Ferme éolienne de La Cerisaie SAS

Communes de Celles-sur-Belle, Périgné et
Saint-Romans-lès-Melle (79)

Note en réponse à l'avis n° 2022APNA4 de la Mission Régionale d'Autorité environnementale Nouvelle-Aquitaine

Janvier 2022

Localisation des sondages au droit des aménagements, aucun n'est caractéristique de zones humides (NCA Environnement)

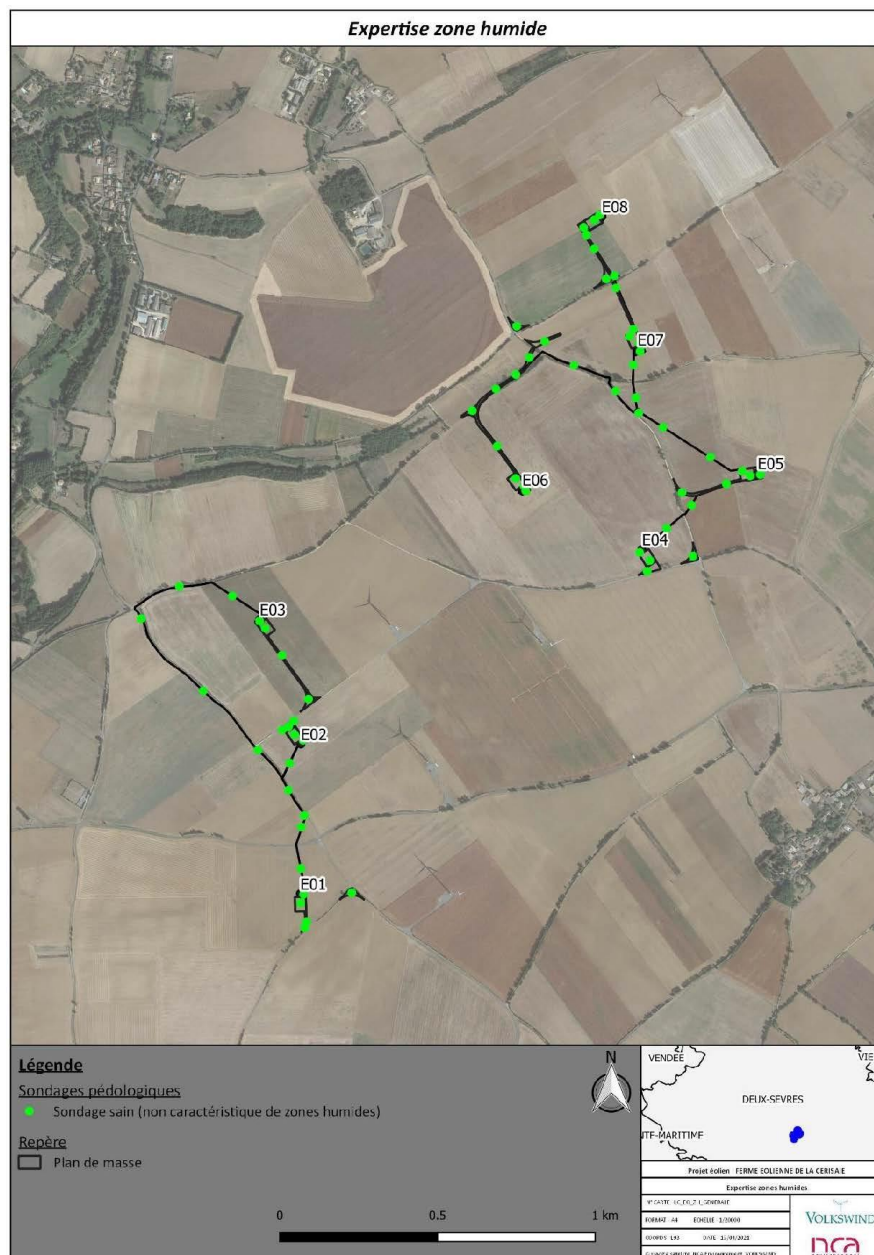
Concernant le diagnostic **zone humide**, le dossier affirme l'absence de zones humides en se basant uniquement sur une prélocalisation cartographique issue des données fournies par l'Administration. L'enjeu zone humide devrait être complété par une analyse in situ au droit des différents ouvrages (plateformes et chemins d'exploitation).

Il convient que le porteur de projet confirme le cas échéant l'absence de zones humides au droit des ouvrages en application des dispositions de l'article L.211-1 du code de l'environnement modifié par la loi du 24 juillet 2019 renforçant la police de l'environnement (critère pédologique ou floristique).

Contrairement à ce qu'affirme la MRAe, l'affirmation de l'absence de zones humides ne se base pas uniquement sur la prélocalisation cartographique, mais aussi et surtout sur les 69 sondages réalisés au droit des aménagements comme le montre la carte suivante, extraite du rapport de l'expertise des zones humides.

L'ensemble de ces sondages n'ont montré aucun indice de zones humides et le bureau d'études NCA Environnement a conclu de la manière suivante : « *Aucune zone humide n'a été recensée sur le site à l'aide des deux critères pédologie et flore, selon l'arrêté du 24 juin 2008 modifié au 1er octobre 2009. Cet inventaire ne fait état d'aucune zone humide sur la zone d'emprise des futurs aménagements.* »

Activité des chiroptères selon la distance aux haies, Kelm et al. (2014)

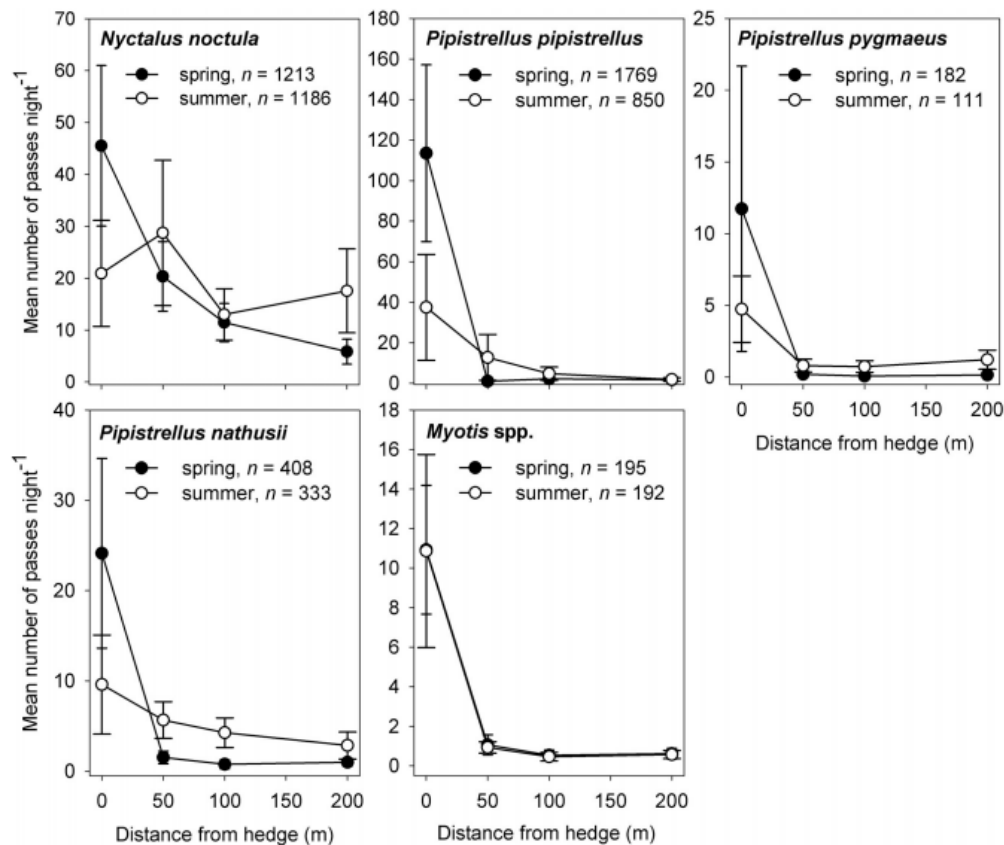
Cinq des huit aérogénérateurs du projet sont implantées à moins de 200 m d'une haie ou d'une lisière (page 342 de l'étude d'impact). les éoliennes EO1, EO2, EO4 et EO7 ont un bout de pale qui se situe entre 50 et 100 m d'une haie, l'éolienne EO3 à une distance comprise entre 100 et 150 m d'une haie, et les éoliennes EO5, EO6 et EO8 à une distance supérieure à 200 m.

Il convient à cet égard de rappeler les recommandations d'Eurobats – 2014² qui mentionnent une distance minimale de 200 m entre les éoliennes et les habitats sensibles pour les chauves-souris (boisements, haies, zones humides, cours d'eau) afin de limiter les risques de mortalité de ces espèces.

Cette préconisation est réitérée dans la Note technique³ du Groupe de Travail Eolien de la Coordination Nationale Chiroptère de la Société Française pour l'Etude et la Protection des Mammifères (SFEPM) de décembre 2020, qui rappelle de ne pas installer d'éolienne en contextes forestiers et bocagers, qui induisent un risque accru de mortalité. Cette note technique recommande également de proscrire l'installation des modèles d'éoliennes dont le diamètre du rotor est supérieur à 90 m, et de proscrire celles dont la garde au sol est inférieure à 50 m. **La MRAe relève que les caractéristiques des éoliennes pressenties ne permettent pas de respecter ces recommandations.**

En outre, les écoutes en milieu ouvert ont démontré une activité chiroptérologique limitée, comparée à celles enregistrées au niveau des haies. Le raisonnement « lisière » est ici avancé de manière globale, puisque plusieurs facteurs environnementaux structurent cette activité et la font varier.

Le collectif KELM D. H., LENSKI J., KELM V., TOELCH U. & DZIOCK F. (2014) a étudié l'activité saisonnière des chauves-souris par rapport à la distance des haies, et a démontré que cette activité diminuait significativement à partir de 50 m des lisières, aussi bien en période printanière qu'en période estivale, pour les espèces utilisant ces lisières comme support de corridors et de chasse. On peut considérer que la fréquentation des Chiroptères sera accrue sur la plage 0 - 50 m (activité forte), modérée à faible sur la plage 50 – 100 m, et faible à négligeable au-delà de 100 m.

Dans le cadre du projet de la ferme éolienne de La Cerisaie, toutes les éoliennes sont situées en milieu ouvert de cultures au sein d'un réseau de haies. 4 d'entre elles sont situées à une distance d'enjeu qualifié comme modéré et 1 a une distance d'enjeu qualifiée comme faible, car localisées à moins de 200m des haies. Les 3 autres éoliennes sont considérées comme « hors zone d'influence de la haie ».

Répartition de l'activité chiroptérologique en fonction du cycle circadien, Source : ENCIS, 2019.

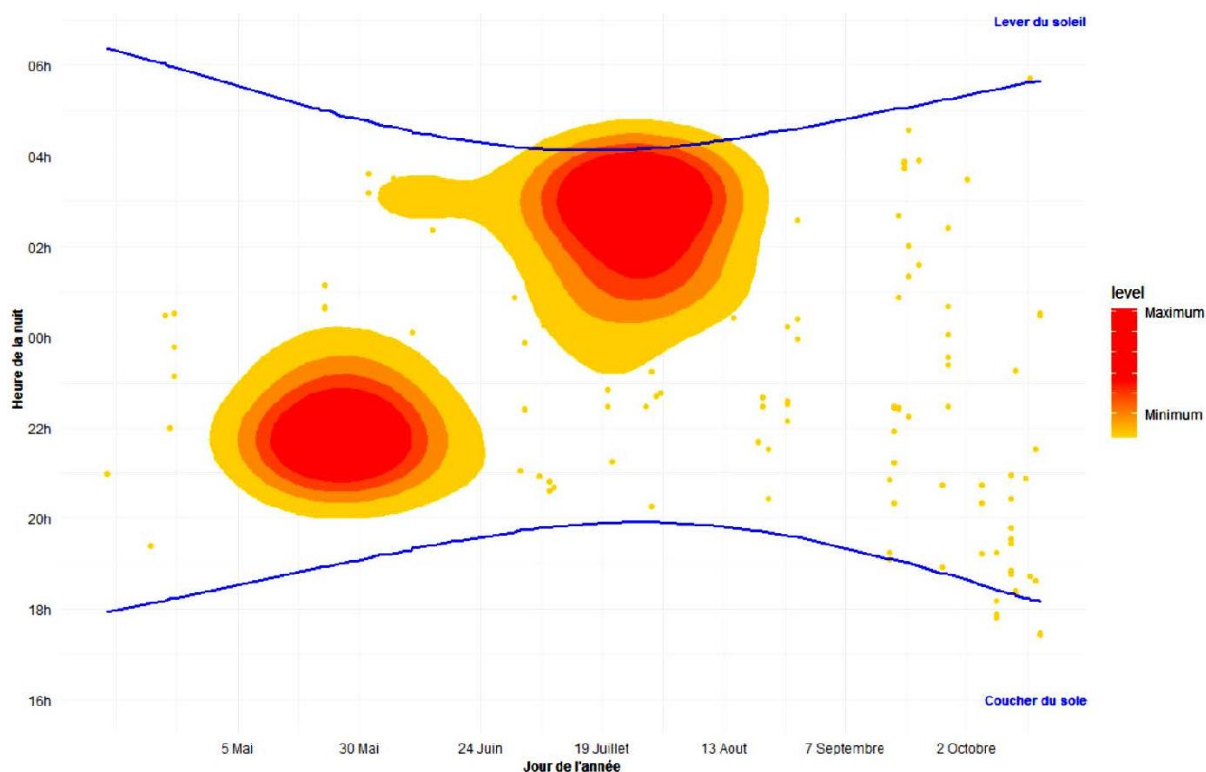
La MRAe recommande toutefois de justifier le plan de bridage retenu (période, heures, vitesse de vent et températures) au regard des éléments de connaissance disponibles⁴ et au regard de la sensibilité forte du secteur d'étude pour les chiroptères. La MRAe recommande également que ces modalités de bridage fassent l'objet d'un appui et d'un suivi de mise en œuvre par un expert écologue, en lien avec l'exploitation des données issues du dispositif réglementaire de suivi d'activité et des mortalités mentionné plus loin dans l'avis.

- En phase de transits printaniers et gestation, l'activité semble être concentrée en début de nuit.
- En période de mise-bas et élevage des jeunes, l'activité commence 4h après coucher du soleil pour se terminer rapidement après le lever du soleil.
- De mi-août à mi-octobre elle est très faible et ponctuelle.

Ces résultats permettent de définir différents paramètres (période biologique, température et vitesse de vent) à prendre en compte dans le plan d'arrêt des éoliennes E01, E02, E02, E04 et E07 exposé en page 475 et suivantes de l'étude d'impact :
